Rapport de l'Inspection des installations classées

Visite d'inspection du 16/07/2026

VALTOM - ISDND d'Ambert

ISDND Ambert – Réouverture du casier 3.3

Flanc Sud casier 3.3

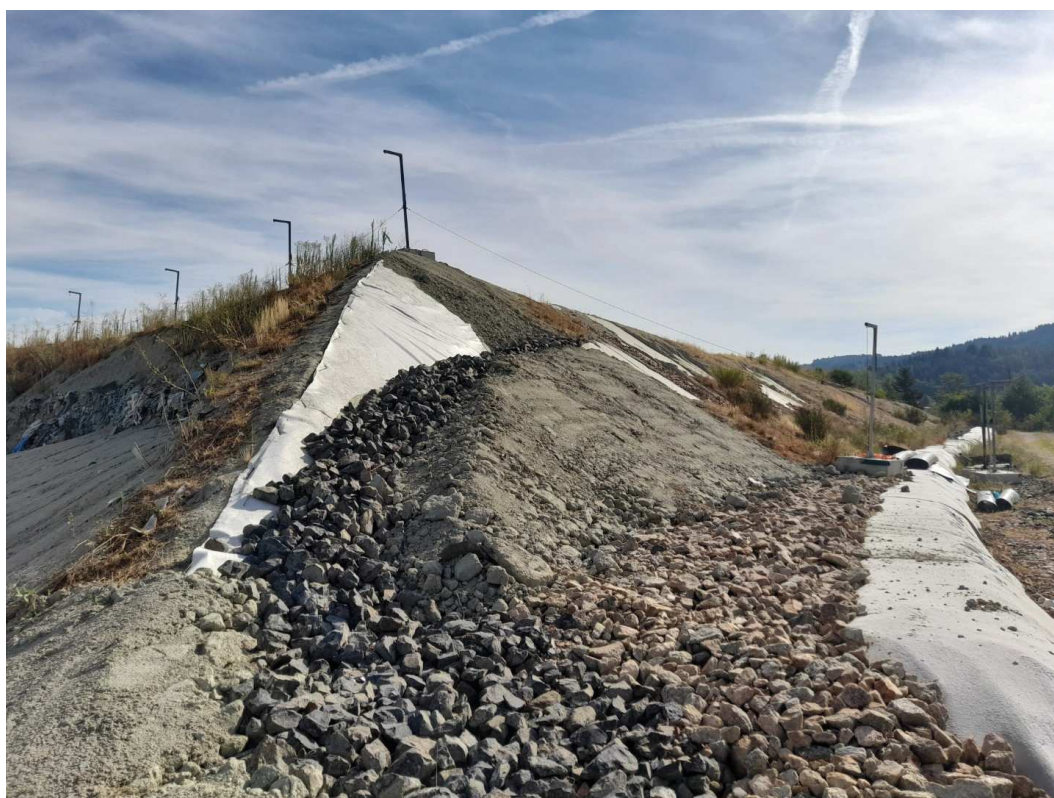
L'inspection terrain a permis de constater l'achèvement des travaux.

Diquette Ouest casier 3.3

Ancrage et fossé de collecte talus Sud

Fossé de collecte talus Est

Confortement talus Est casier 3.3
